工程指示 / 要求簡箋(E.I.)

工程指示編號：EI / 1997 / 20

工程名稱：亞皆老街中電

工程項目：欄河 地盤用預埋碼 (大樓露台) 開孔

類別	鐵件	物料號	
制圖	Ivan	2020-03-13	圖號 CB-01
修改			數量
日期			單件重量 (KG) 4.728 (包括螺絲)

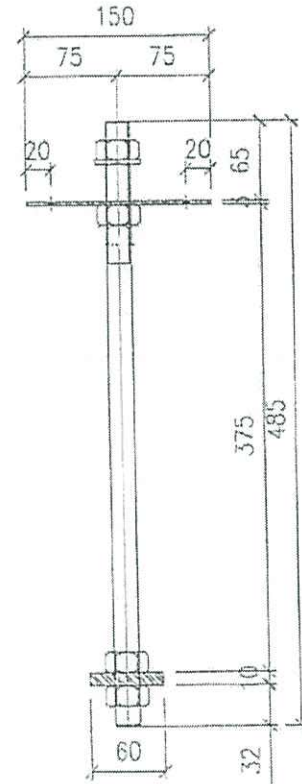
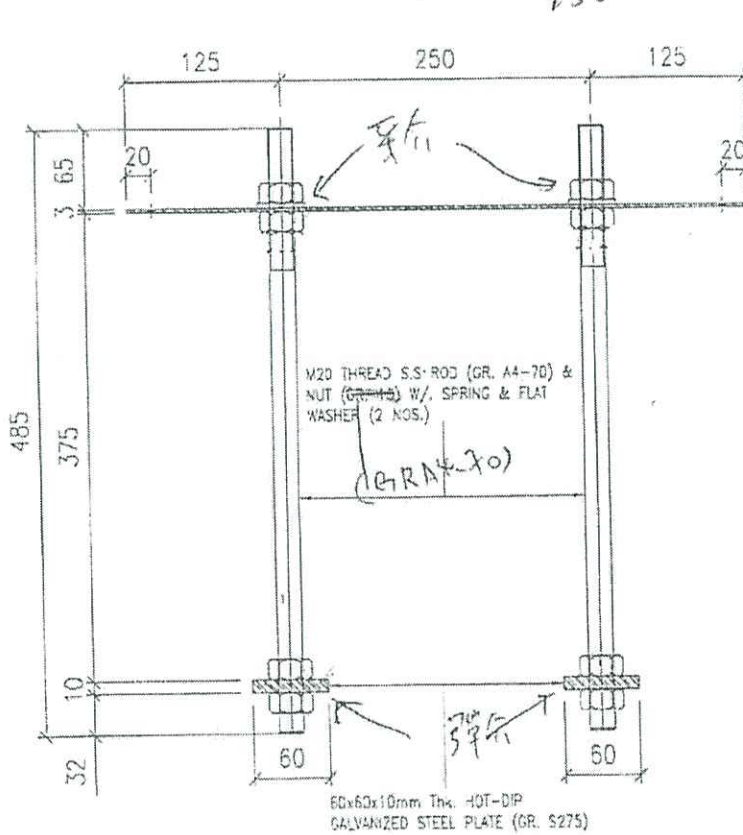
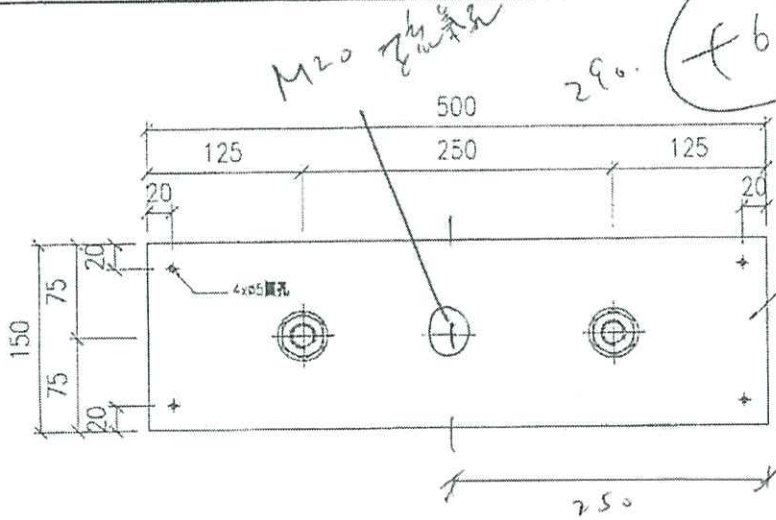
B 版：因欄河留碼的鐵板要疏氣孔，未出貨的，請在鐵廠加開。M20孔。

A 版：因則師要求按 Tender，保留原設計。T1,2,3 C 單位橫料向下，需要加一隻 CB-01

1：加 CB-01：20 x3 座 = 60 隻用量

CAST-IN HODDING DOWN BOLT: TYPE "CB-04"

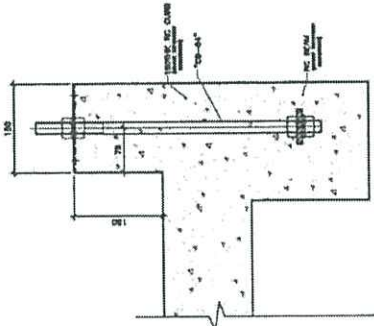
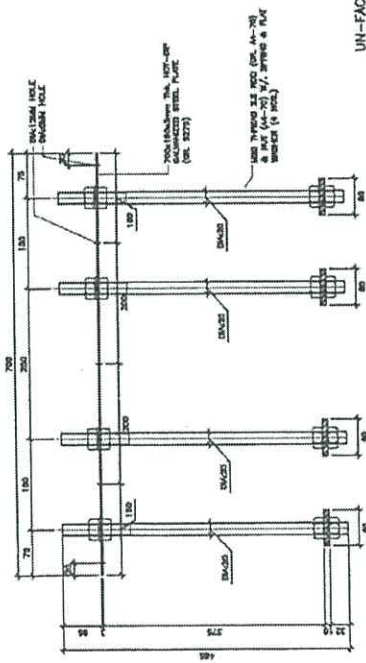
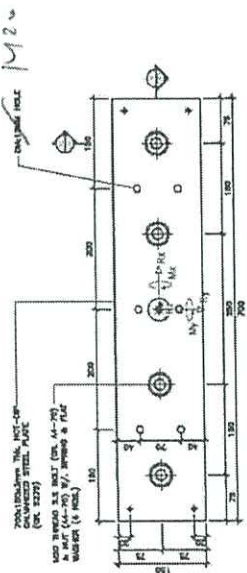
2：新加 CB-04：12 隻 22/F 23/F 用，稍後出貨 (4 腳絲桿)
